**INFORME TÉCNICO DE FISCALIZACIÓN AMBIENTAL**

**COMPLEJO CELCO PLANTA ARAUCO**

**DFZ-2025-3145-VIII-NE**

**septiembre 2025**

**Figura 1**

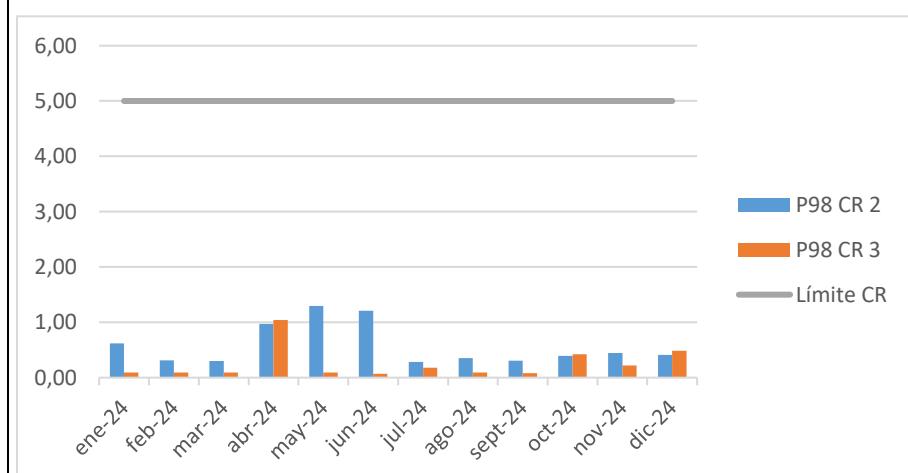
- c. **La Planta Arauco** cumple con el Percentil 98 de los promedios horarios, registrados durante un periodo mensual, de acuerdo a la Tabla 1 del art. 3°, para el equipo identificado como Caldera Recuperadora L3/caldera de poder 5 L3, durante el periodo enero – diciembre del año 2024.
- d. **La Planta Arauco** cumple con el Percentil 98 de los promedios horarios, registrados durante un periodo mensual, de acuerdo a la Tabla 2 del art. 3°, para el equipo identificado como Horno de cal L3, durante el periodo enero – diciembre del año 2024.

**Figura 3**

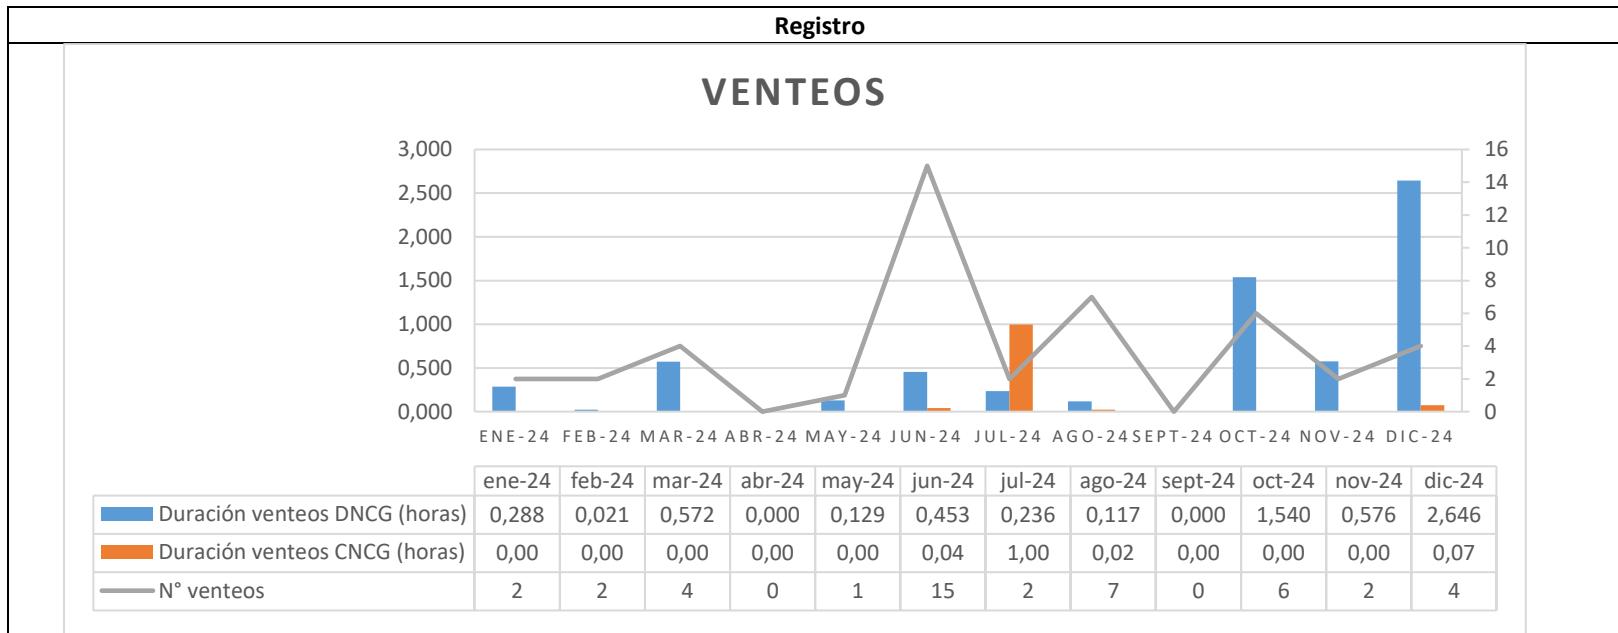
- El titular de la planta reportó un total de 45 venteos durante el período de enero a diciembre de 2024, equivalentes a un total de 7,71 horas aproximadamente, con un máximo de 15 venteos durante el mes de junio.
- De acuerdo a lo informado por el Titular de la planta en los reportes mensuales y al análisis realizado por esta Superintendencia, el porcentaje de funcionamiento de los distintos sistemas de combustión, durante el período enero a diciembre del año 2024, se encuentra sobre el 98% del tiempo de funcionamiento en base mensual.

Se realiza requerimiento de información según Res.. Ex N°1630 de fecha 08 de agosto de 2025, por presentar diferencias en los reportes de venteos durante los meses de marzo, mayo y junio entre lo informado en el Sistema de Seguimiento (SSA) y lo registrado en los informes mensuales y anual.

El titular ingresó la carta GPAL3 25-051-C con fecha 18 de agosto de 2025, informando que en los informes correspondientes a los meses de marzo, mayo y junio se detectó una diferencia en los tiempos de venteos reportados en comparación con los datos informados en la plataforma del Sistema de Seguimiento Ambiental (SSA). Señalan que la información correcta y actualizada corresponde a la registrada en el sistema SSA.

Señalando que dicha diferencia se debe a un error involuntario durante el proceso de digitación, en los informes mensuales respectivos, de los horarios en los que ocurrieron los venteos, específicamente, en la transcripción de los segundos de algunas horas de inicio y termino del venteo. Dicho error se transfiere además al preparar el informe anual, informando en detalle las diferencia presentadas.
